ふそう eCANTER の電気装置（BMS（Battery management system：高電圧バッテリー用 ECU）
および DCB（DC Box：急速充電用 ECU））のリコールについて

ふそう eCANTER の電気装置（BMS および DCB）について、令和 7 年 6 月 26 日に下記のリコールを国土交通省に届け出ました。ご愛用車の措置について、販売会社から早急にご連絡・ご相談をさせていただきますので、よろしくお願い申し上げます。

リコール届出番号	5670	リコール開始日	令和 7 年 6 月 27 日
基準不適合状態にあると認める構造、装置又は性能の状況及びその原因	BMS および DCB の制御プログラムが不適切なため、CAN 通信エラーが生じたと誤判定することがある。そのため、EV システム（赤色）の警告灯が点灯して、メーター内に表示されている高電圧バッテリーの充電率が 0%を示して走行不能またはキー ON 時に高電圧システムが起動不可能状態になるおそれがある。 ※BMS（Battery management system：高電圧バッテリー用 ECU） ※DCB（DC Box：急速充電用 ECU）		
改善措置の内容	全車両、BMS および DCB の制御プログラムを対策品に書き換える。

改善箇所説明図

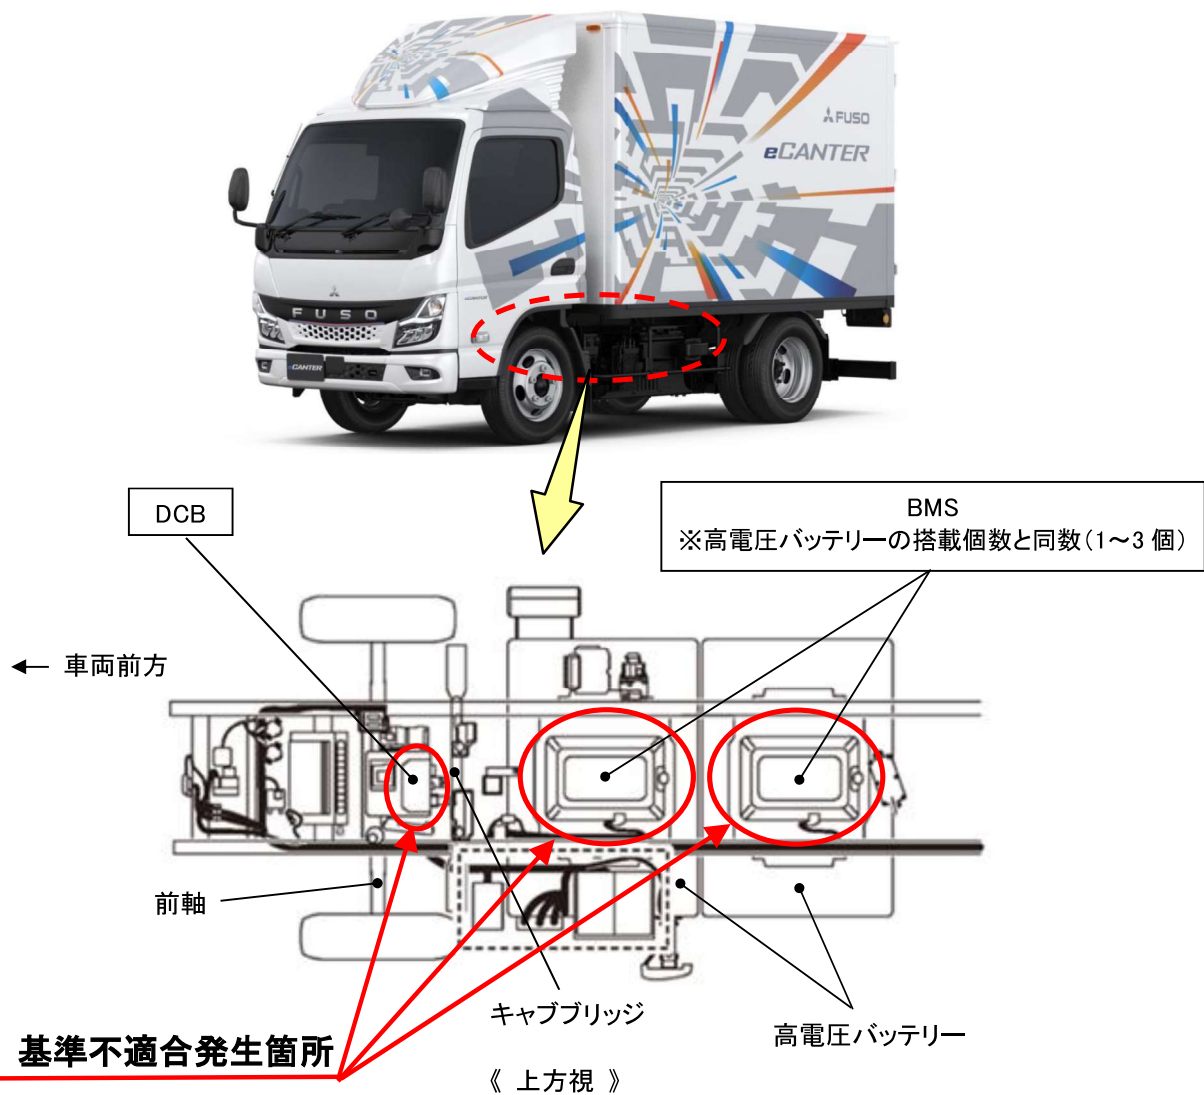
BMS および DCB の制御プログラムが不適切なため、CAN 通信エラーが生じたと誤判定することがある。そのため、EV システム(赤色)の警告灯が点灯して、走行中にメーター内に表示されている高電圧バッテリーの充電率が 0%を示して走行不能またはキーON 時に高電圧システムが起動不可能状態になるおそれがある。

全車両、BMS および DCB の制御プログラムを対策品に書き換える。

注 : は、制御プログラムを対策品に書き換える部品を示す。

識別 : 作業完了車には、ステアリングコラム裏のブラケット側面に青色ペイントを塗布する。
